LUBUSKIE CENTRUM ORTOPEDII

Znak sprawy ZP.TP.2.2022

WYJAŚNIENIE ZAPISÓW SPECYFIKACJI WARUNKÓW ZAMÓWIENIA

Dotyczy postępowania prowadzonego w trybie podstawowym na podstawie art. 275 pkt. 1 ustawy z 11 września 2019 r. – Prawo zamówień publicznych (tekst jedn.: Dz. U. z 2021 r. poz. 1129 z późn. zm.) pod nazwą: **dostawa sprzętu medycznego i rehabilitacyjnego oraz mebli medycznych na potrzeby Lubuskiego Centrum Ortopedii im. dr. Lecha Wierusza w Świebodzinie Sp. z o.o.**

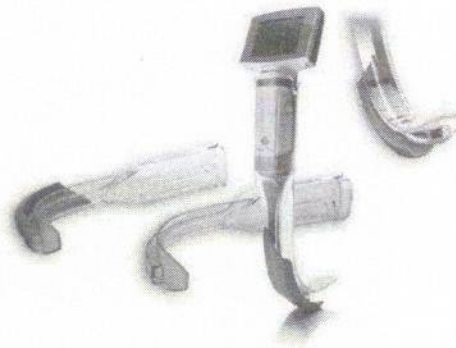
Zwracamy się z prośbą o dopuszczenie jako równoważnego wideolaryngoskopu o następujących właściwościach:

1. Aparat fabrycznie nowy, nieużywany, niedemonstracyjny, nie powystawowy
2. Wideolaryngoskop bezprzewodowy ze zintegrowanym kolorowym wyświetlaczem LCD o przekątnej min. 2,4", z łyżkami jednorazowymi

3. Łopatką (łyżka) z poliwęglanu/TPE, nakładana na wielorazową rękojeść, w zestawie wideolaryngoskop z łopatkami w rozmiarze nr 3 i 3C (z kanałem prowadzącym rurkę dotchawiczą)
4. Kamera z przetwornikiem obrazowym CMOS, rozdzielczość kamery 640x480 VGA, rozdzielczość wideo 320 x 240 (QVGA)
5. Źródło światła: biała dioda LED
6. Zasilany bateriami AAA (3 sztuki) zapewniającymi czas pracy około 90 min.
7. Wskaźnik w postaci świecącej się diody informujący o naładowaniu baterii – migający kolor czerwony informuje o konieczności wymiany baterii
8. Urządzenie wyposażone w układ gospodarowania energią umożliwiającą wyłączenie urządzenia od odłożenia na nieruchomą powierzchnię
9. W ramach dostawy: łyżki czyste mikrobiologicznie, jednorazowego użytku w rozmiarze: 3 i 3C po 20 szt.
10. Urządzenie nadające się do powierzchniowego mycia i dezynfekcji za pomocą wilgotnych ściereczek

Zamawiający nie zmienia zapisów SWZ, Oczekiwany wideolaryngoskop ma być kompatybilny z modulem monitora Karl Storz C-Mac 8403 ZX, w pełni wielorazowy, nie wykorzystujący elementów jednorazowych, z podłączeniem do modułu monitora poprzez wtyk z bezgwintowym interfejsem łączącym.
